## 改善箇所説明図

### 不具合発生箇所

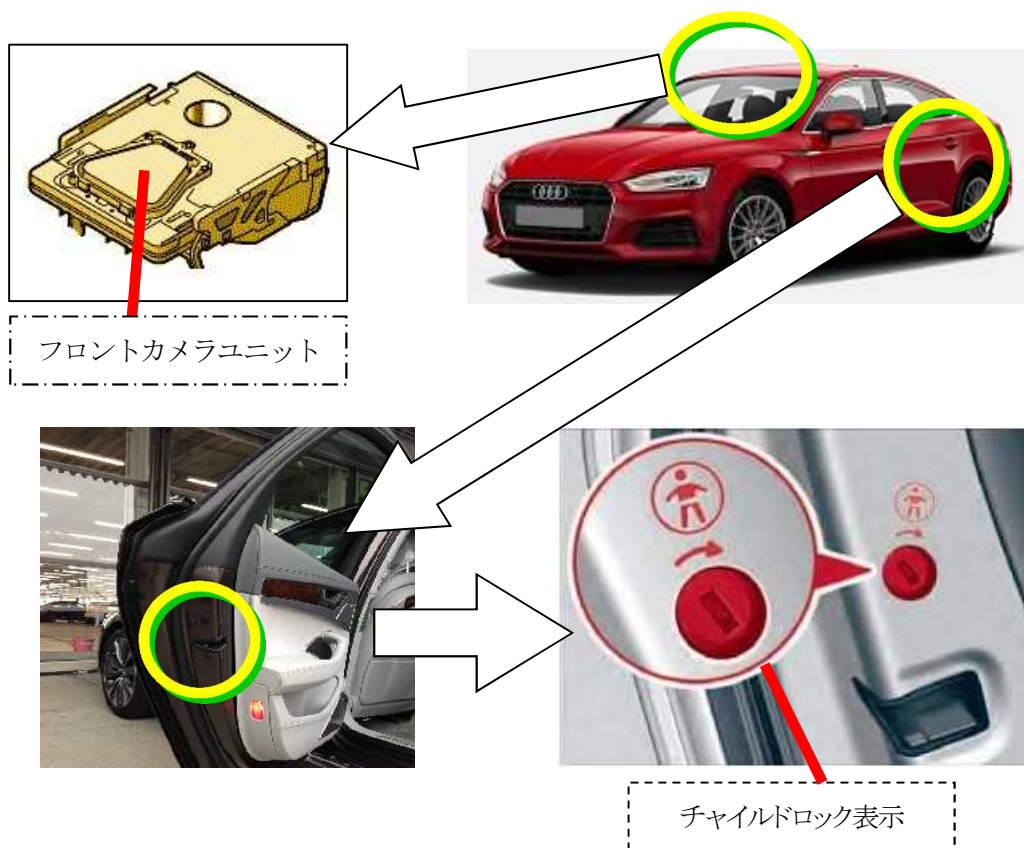
- ①ドライバーアシストシステムを制御するフロントカメラユニットのプログラムにおいて、カメラのヒーター温度設定が不適切なため、ヒーター温度が設定上限付近時に、カメラの作動が不安定になることがある。そのため、ドライバーアシストシステムが機能しなくなるおそれがある。
- ②チャイルドロック表示シールについて、作業員の取付作業が不適切なため、ロック方向を示す表示が逆向きなものがある。そのため、ロック方向に操作しても、ロック機構が作動しない。

- ①全車両、フロントカメラユニットのプログラムを対策プログラムに書き換える。
- ②全車両、チャイルドロック表示を確認し、不適切なものはシールを適切なものに貼り替える。
